甲陽園小学校長寿命化改修他工事にかかる工事請負変更契約締結に関する意見決定の件

工事請負契約変更の件

- 1 変 更 理 由 既存校舎の劣化状況による外壁下地補修の施工数量増加等の結果、増額変更するものである。
- 2 原契約の目的 甲陽園小学校長寿命化改修他工事
- 3 契約の相手方 西宮市東町1丁目10番27号
 三日月建設・国松工務店 特定建設工事共同企業体
- 4 工 期 令和4年12月20日から令和7年1月31日まで

(議案第●●●号) 工事請負契約変更の件〔甲陽園小学校長寿命化改修他工事〕

変更概要①

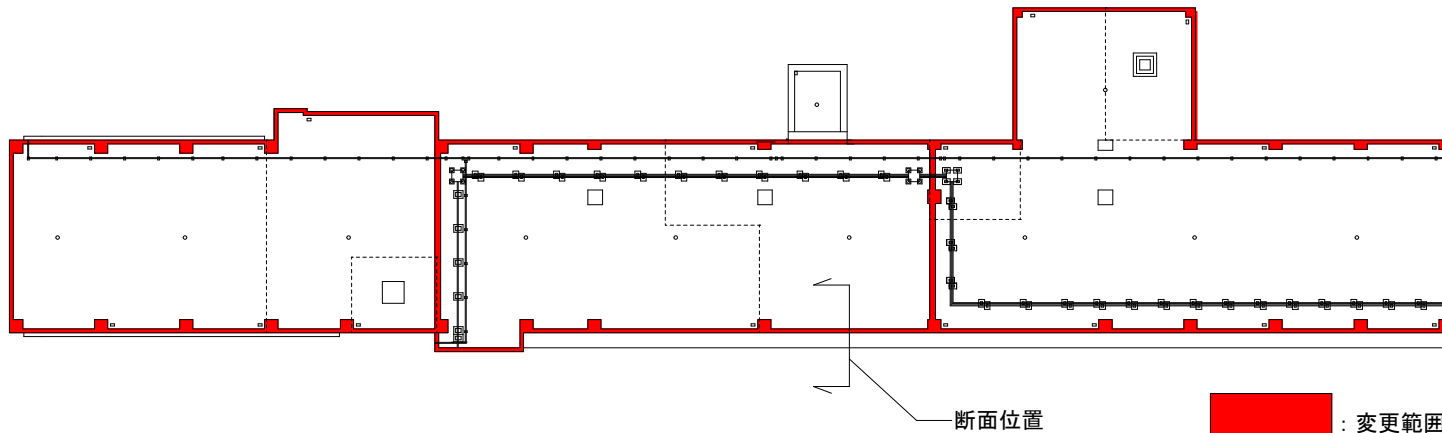
① 北棟・体育館棟の外壁改修工事に伴う補修数量の増加			
外壁補修数量		変更前	変更後
北棟	壁ひび割れ補修 1mm未満	28.8m	624m
	壁ひび割れ補修 1mm以上	16.4m	72.5m
	下地珞外浮き補修	74本	5507本
	欠損部補修	0L	472L
体育館棟	壁ひび割れ補修 1mm未満	43.4m	116m
	壁ひび割れ補修 1mm以上	12.1m	38.8m
	下地珞外浮き補修	43本	2879本
	欠損部補修	0L	225L

北棟 R階平面図

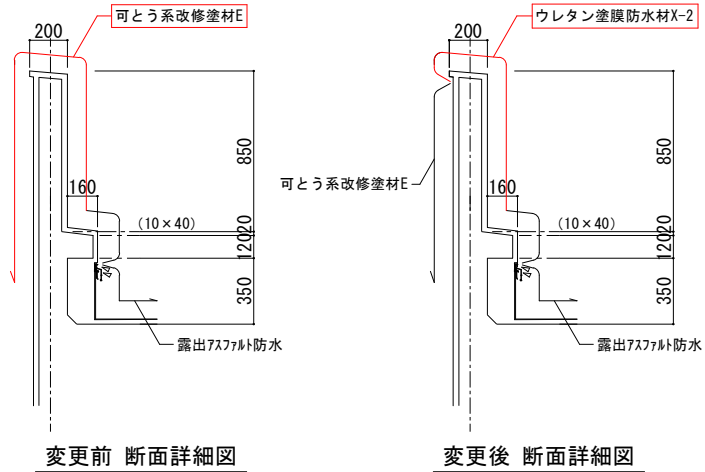
③北棟の床下地仕様変更に伴う増加	
変更箇所	パラペット立上り部分
変更前	可とう系改修塗材E (シリコン系厚塗)
変更後	ウレタン塗膜防水X-2

変更概要③

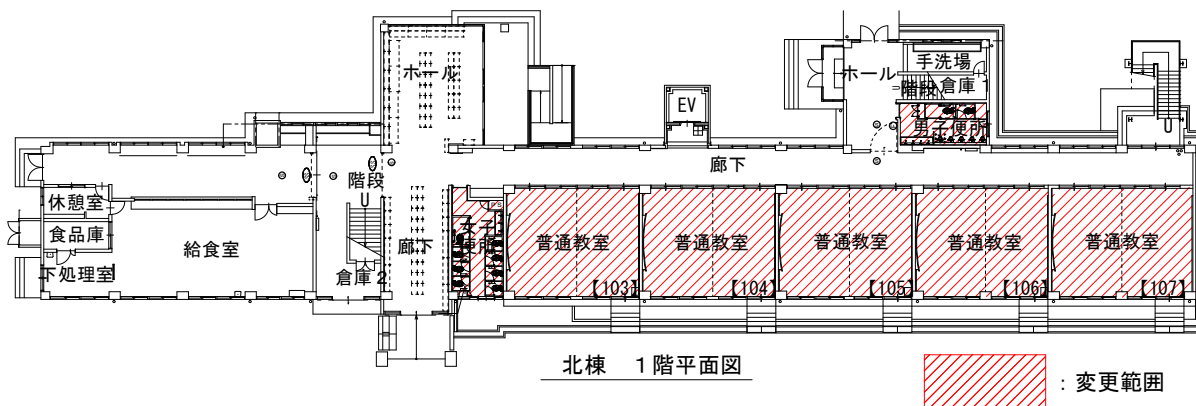
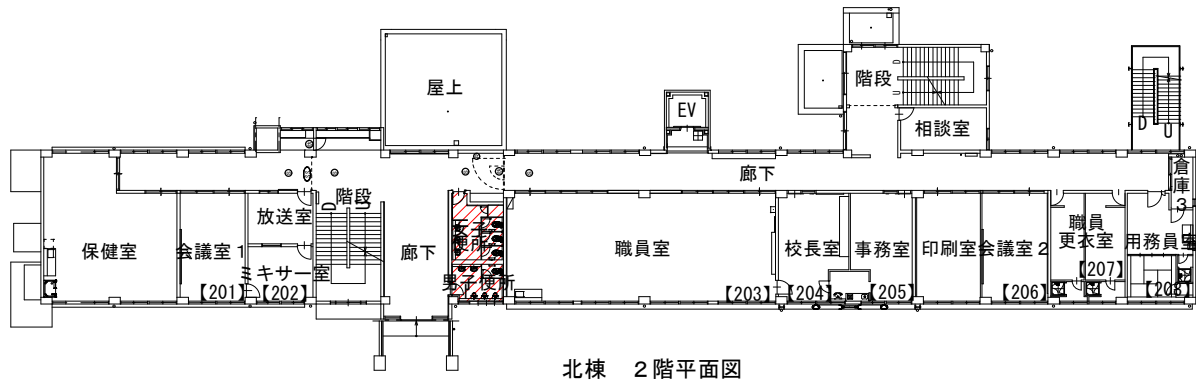
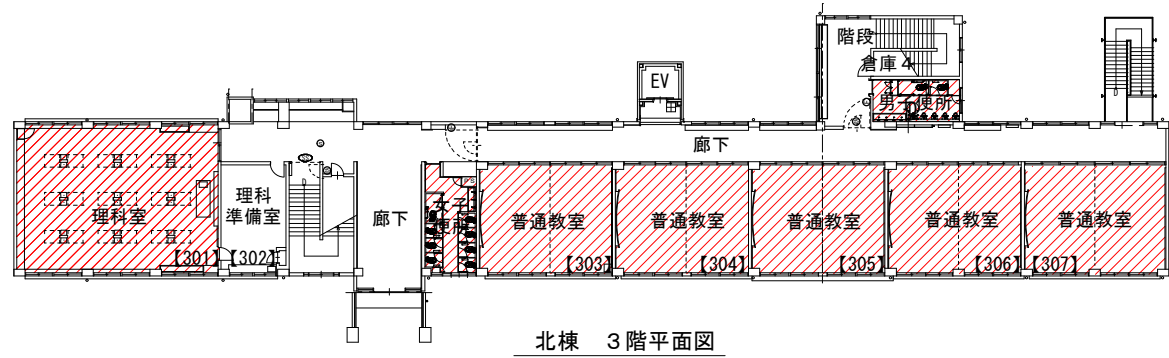
長尺塩ビシート t2
 耐水合板 t5.5
 フローリング ロック t15

珪砂下地 t50
 床スラブ コンクリート t120

変更前 理科室 床断面図

長尺塩ビシート t2
 乾式二重床 h70

床スラブ コンクリート t120

変更後 理科室 床断面図

長尺塩ビシート t2
 珪砂下地 t24
 軽量コンクリート t50

床スラブ コンクリート t120

変更前 便所 床断面図

長尺塩ビシート t2
 珪砂下地 t24
 軽量コンクリート t50

床スラブ コンクリート t120

変更後 便所 床断面図
